Kooperative Baulandentwicklung „Gerthe-West“

**Dokumentation der Beteiligungsphase
vom 14.12.2020 bis 10.01.2021**

Freiraumqualitäten

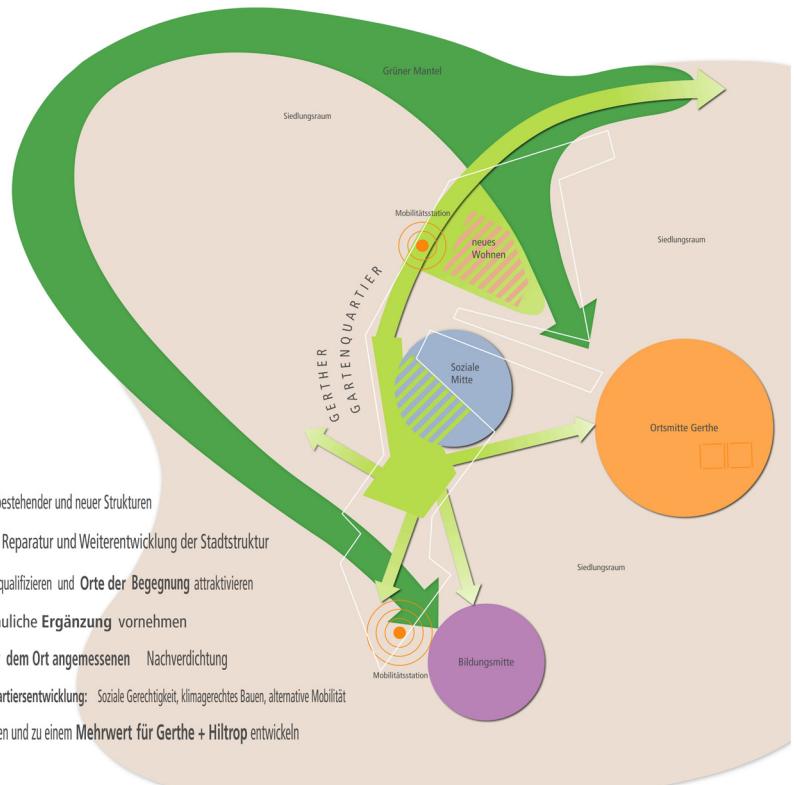
behutsamen Umgang mit den vorhandenen Grünstrukturen, insbesondere auch der überwiegende Erhalt der Grünstrukturen zwischen Hiltroper Landwehr und Hiltroper Heide. Befürwortet wird auch der Erhalt und die Qualifizierung des Eingangs zum Volkspark. Positiv bewertet wird die vorgeschlagene Einbindung der Kitschbude und einer Gedenkstätte für das ehem. Zwangsarbeiterlager in das Grünkonzept. Es bestehen Erläuterungsbedarfe hinsichtlich der Fläche südlich der vorgeschlagenen Anbindung an den Volkspark. Hierzu werden Nachfragen formuliert, ob zusätzlich zum vorgeschlagenen Standort der Mobilstation weitere Nutzungen vorgesehen sind.

Erläuterungsbedarfe ergeben sich u. a. in Bezug zur vorgeschlagenen „Gerther Promenade“. Es bestehen Fragen, für welche Verkehrsträger

diese Wegeverbindung vorgesehen ist und auch, wie diese Achse dimensioniert sein könnte. Befürchtet wird u. a., dass hiermit auch eine Erschließung für den motorisierten Individualverkehr verbunden sein könnte. Teilweise werden Sorgen formuliert, dass es sich hierbei in Ansätzen um eine Verwirklichung der verworfenen Planungen zur Westtangente handeln könnte (vgl. auch teamübergreifende Hinweise ab S. 36). Im Zusammenhang mit der Idee der „Gerther Promenade“ wird zudem angeregt, die hierfür vorgesehene Möblierung und Materialwahl im Sinne eines Gesamtkonzeptes auf weitere Wegeverbindung und -achsen im Planungsgebiet zu übertragen. Zudem werden Verständnisfragen zur vorgeschlagenen Querungshilfe auf dem Castroper Hellweg formuliert.

Einzelnen Teilnehmenden ist unklar geblieben, was unter den differenzierten „Gerther Gärten“ verstanden werden kann. Infrage gestellt wird,

„Gerther Gärten“ ist ein Arbeitstitel für ein Gesamtkonzept der Grün- und Freiräume entlang der „Gerther Promenade“. Die bestehenden Bäume und Grünstrukturen sollen dabei größtenteils erhalten und in einem Gesamtkonzept als „Gerther Gärten“ in ihrer Aufenthaltsqualität als unterschiedliche Begegnungs-, Kommunikations- und Freizeitraum weiterentwickelt, aufgewertet und durch neue Grünangebote ergänzt werden.

„Gerther Promenade“ was heißt das? Nur Fuß- und Radweg? Soll damit eine Umgehungsstraße für Pkw-Verkehr geplant werden?

Der motorisierte Verkehr fährt auf den bestehenden Straßen. Die Planung sieht keine neuen Straßen für den Pkw-Verkehr vor. Lediglich beim neuen Wohnquartier im Bereich der Sportanlage des BV Hiltrop sind Wohnwege vorgesehen, die jedoch nur in Ausnahmefällen für Pkw befahrbar sein sollen. Ziel der Planung ist es, durch Ausbau alternativer Mobilitätsange-
